**ΕΛΛΗΝΙΚΗ ΔΗΜΟΚΡΑΤΙΑ
ΝΟΜΟΣ ΑΤΤΙΚΗΣ
ΔΗΜΟΣ ΑΧΑΡΝΩΝ
Δ/ΝΣΗ ΤΕΧΝΙΚΩΝ ΥΠΗΡΕΣΙΩΝ**

ΘΕΜΑ: ΑΠΟΜΑΚΡΥΝΣΗ ΧΩΜΑΤΙΝΩΝ ΟΓΚΩΝ

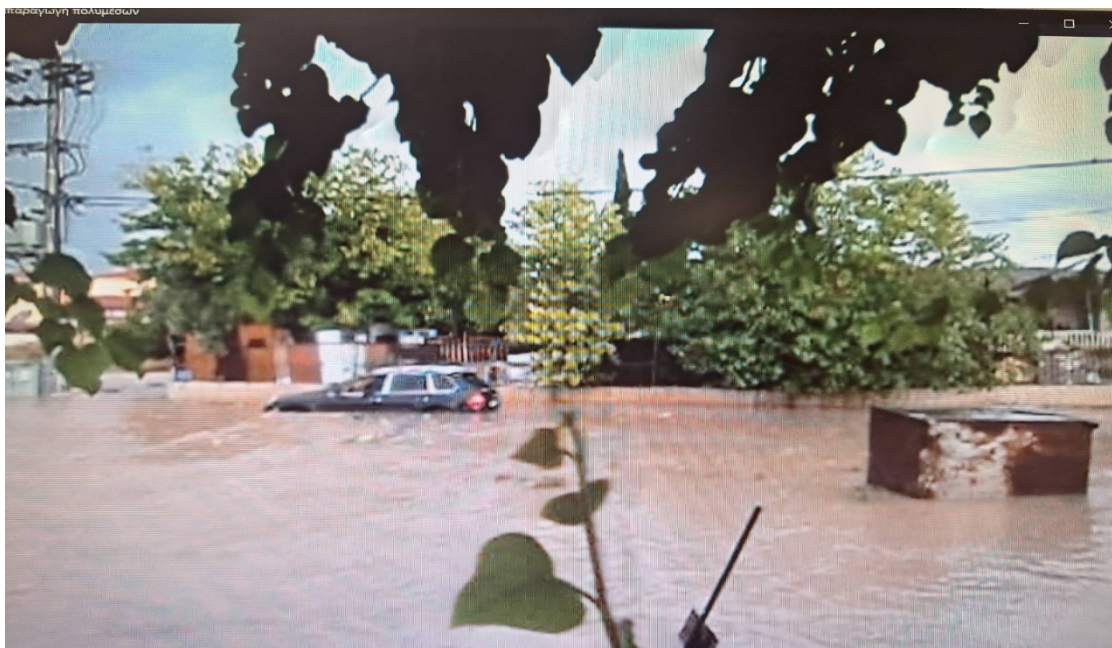
Η εταιρεία σας εκτελεί το έργο διευθέτησης του ρέματος της Εσχατέας, το οποίο έχει χαρακτηριστεί ως εθνικής σημασίας και ο φορέας υλοποίησής του είναι το Υπουργείο Υποδομών και Μεταφορών. Κατά την εξέλιξη του έργου δημιουργήθηκε ένας μεγάλος όγκος προϊόντων εκσκαφής στο τέρμα της οδού Ανδριτσαίνης (πρώην Μενελάου Λουντέμη/κάθετος της οδού Βαρδουσίων) και κατά μήκος της οδού Ι.Ρίτσου στην περιοχή της Αυλίζας και σε άμεση γειτνίαση με το έργο. Αυτός ο όγκος χωμάτων έχει δημιουργήσει και συνεχίζει να δημιουργεί προβλήματα στην περιοχή, η οποία να σημειωθεί ότι είναι εντός σχεδίου.

Πέραν του γεγονότος ότι πλέον λειτουργεί ως «πόλος έλξης» για παράνομες εναποθέσεις, κάθε είδους απορριμμάτων και με την δημιουργούμενη σκόνη επιβαρύνει τις γειτονικές κατοικίες, επιπλέον η άστοχη χωροθέτηση αυτού του τεράστιου όγκου δημιουργεί και πλημμυρικά προβλήματα στην περιοχή, αφού παρεμποδίζει την απορροή των όμβριων υδάτων.

Είναι κατανοητό ότι από τη σύμβαση σας απαιτείται ένα συγκεκριμένος όγκος για επιχωματώσεις, όμως είναι πολύ αμφίβολο να απαιτούνται τέτοιοι τεράστιοι όγκοι. Η εταιρεία σας είναι υποχρεωμένη, να μεταφέρει όλα τα προϊόντα εκσκαφής που δεν απαιτούνται για επιχωματώσεις, σε μονάδα ανακύκλωσης προϊόντων εκσκαφών και κατεδαφίσεων.

Κατόπιν των ανωτέρω, παρακαλούμε για την άμεση αντιμετώπιση αυτών των επικινδυνοτήτων με την μεταφορά των πλεοναζόντων όγκων.
